改善箇所説明図

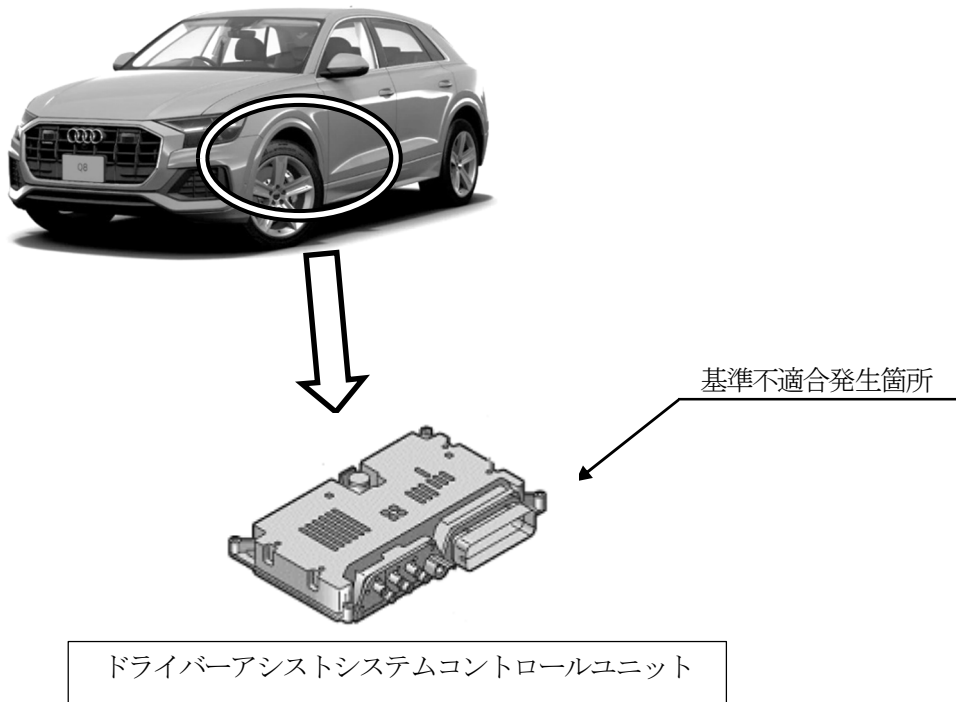
注： は、プログラムを書き換える部品を示す。

ドライバーアシストシステムコントロールユニットにおいて、制御プログラムが不適切なため、カメラ映像信号の伝送が途切れることがある。そのため、サラウンドビューカメラの映像が映らなくなり、車両の直左映像が確認できず、保安基準に適合しないおそれがある。

全車両、ドライバーアシストシステムコントロールユニットのプログラムを対策プログラムに書き換える。

識別：「90TV」と記入したキャンペーンステッカーをラゲッジルームのパネル部に貼付する。
